TRAVAUX DE RESTAURATION DE L'ÉCLUSE D'ARCAMBAL (46) SUR LA RIVIÈRE LOT

**Complément au dossier de Déclaration au titre des articles
L.214-2 et L.214-3 du Code de l'Environnement**

dossier n°AIOT 0100012496 - Mars 2023

Zone d'enrochements à compléter (bèche de blocage) (photo du 10/03/23)

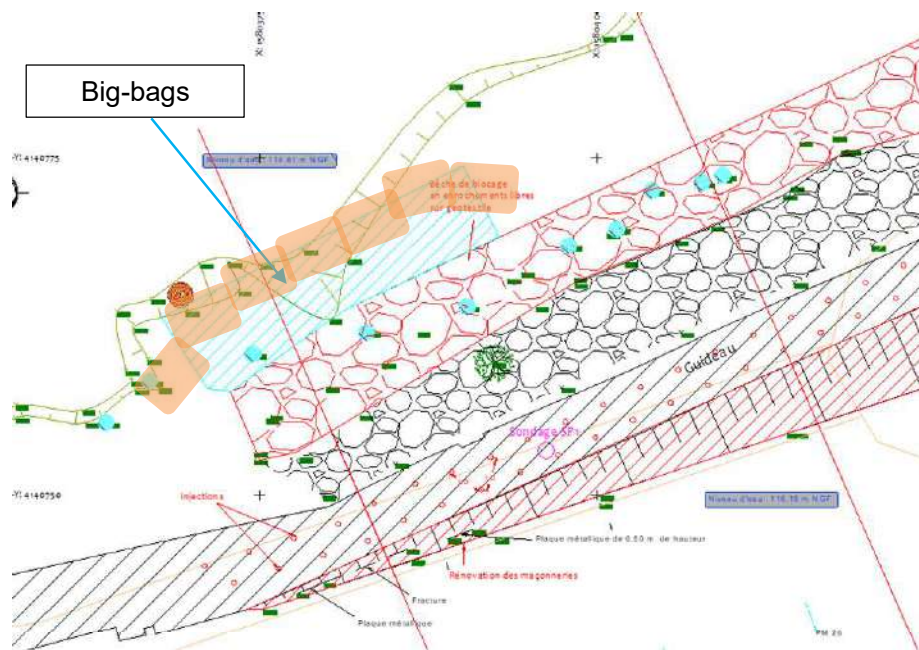
Page 51, il est indiqué que les travaux côté Lot seront réalisés "sur une zone naturellement en assec". Cette affirmation vient en contradiction avec la page 96 où il est indiqué que les travaux ne se dérouleront pas à sec sur le côté Lot. Vous préciserez donc si la zone concernée sera naturellement en assec où si une lame d'eau (estimation de la profondeur) sera présente. Si tel est le cas, les dispositifs mis en place devront être précisés (mise en place de filtre, suivi de la turbidité, ...).

À ce stade les travaux sont bien prévus en crête de berge sur une zone naturellement à sec, hors lit de la rivière. Les travaux de reprise s'effectueront en conservant des dimensions identiques à l'existant. Étant donné la proximité avec la berge naturelle du Lot, la zone pourrait être sous eau en fonction des niveaux d'eau rencontrés.

Auquel cas une lame d'eau de 50 ou 60 cm pourrait être attendue sur la zone de travaux selon les débits.

Dans cette éventualité, pour limiter la diffusion des fines durant ces travaux, un dispositif de contention type barrage flottant avec jupe lestée sera mis en place sur tout le tour de la zone et un suivi de la turbidité de l'eau (disque de Secchi) sera mis en place.

En cas de nécessité, la zone pourrait être protégée localement de l'augmentation du niveau d'eau par le biais de big-bags. L'enceinte ainsi créée est illustrée sur la figure ci-après et n'excédera pas 25 m². Cette protection vis à vis du niveau d'eau de la rivière ne fera pas l'objet d'un assèchement.
